1.1 CONCEPTO TÉCNICO No.	CT-7166
1.2 ÁREA:	Análisis y Mitigación de Riesgos
1.3 COORDINACIÓN:	Estudios y Conceptos Técnicos
1.4 REFERENCIA CRUZADA RADICADO FOPAE:	2013ER23630
1.5 RESPUESTA OFICIAL No.	RO-67402

2.1 SOLICITANTE:	Curaduría Urbana No 2
2.2 PROYECTO:	"Vivienda Unifamiliar"
2.3 LOCALIDAD:	5. Usme
2.4 UPZ:	58. Comuneros
2.5 BARRIO O SECTOR CATASTRAL:	Barrio Antonio José de Sucre I y II
2.6 DIRECCIÓN:	Calle 106A Sur No 4-51 Este (*)
2.7 CHIP:	AAA0028UOZM (*)
2.8 MANZANA CATASTRAL:	38
2.9 PREDIO CATASTRAL:	10
2.10 ÁREA (Ha):	0.0072 (*)
2.11 FECHA DE VISITA: **FECHA DE EMISIÓN:**	Enero 14 de 2014 Enero 15 de 2014

Figura 1. *Localización general del proyecto ubicado en la Calle 106A Sur No 4-51 Este, barrio Antonio José de Sucre I y II de la Localidad de Usme en el Plano Normativo de Amenaza por Remoción en Masa del POT (Decreto 364 de 2013), el cual se encuentra en amenaza MEDIA.*

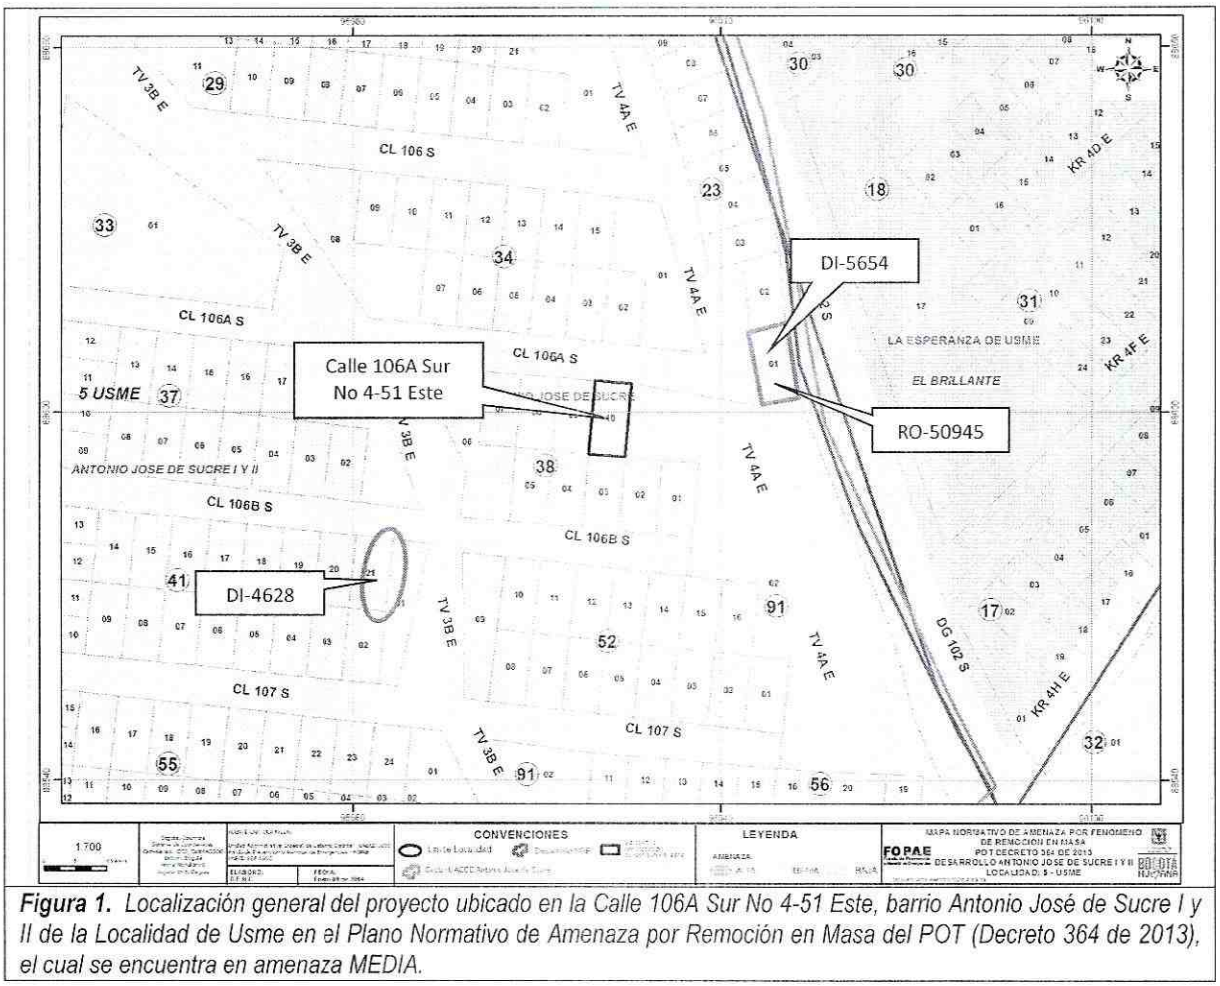
Conforme con el plano normativo de "Amenaza por Remoción en Masa" del Plan de Ordenamiento Territorial de Bogotá - POT, el sector del proyecto ubicado en la Calle 106A Sur No 4-51 Este de la Localidad de Usme, se encuentra en una zona de AMENAZA MEDIA por procesos de remoción en masa (Figura 1).

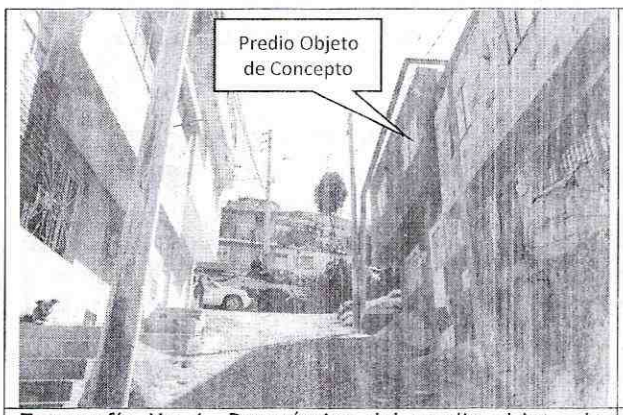
En el momento de la visita técnica al predio objeto del presente concepto técnico, se encontró construida una edificación de dos (2) niveles, conformada posiblemente por mampostería confinada. En el predio no se observaron evidencias de afectación por procesos de remoción en masa de carácter local en su interior, ni de carácter general en la ladera o zonas aledañas al predio evaluado (Fotografías No 1 y 2).

Finalmente y considerando que en la visita de campo efectuada al predio de la Calle 106A Sur No 4-51 Este (Fotografías 1 y 2), se encontró construida una edificación que posiblemente se ajusta a la descripción del proyecto incluido en el formato de solicitud GPR-FT-03 enviado por la Curaduría Urbana No 2; se recomienda a la Alcaldía Local de Usme, verificar si se ha cometido alguna infracción urbanística para que si es del caso, lleve a cabo las acciones pertinentes dentro de su competencia como encargada del control urbano en su localidad.
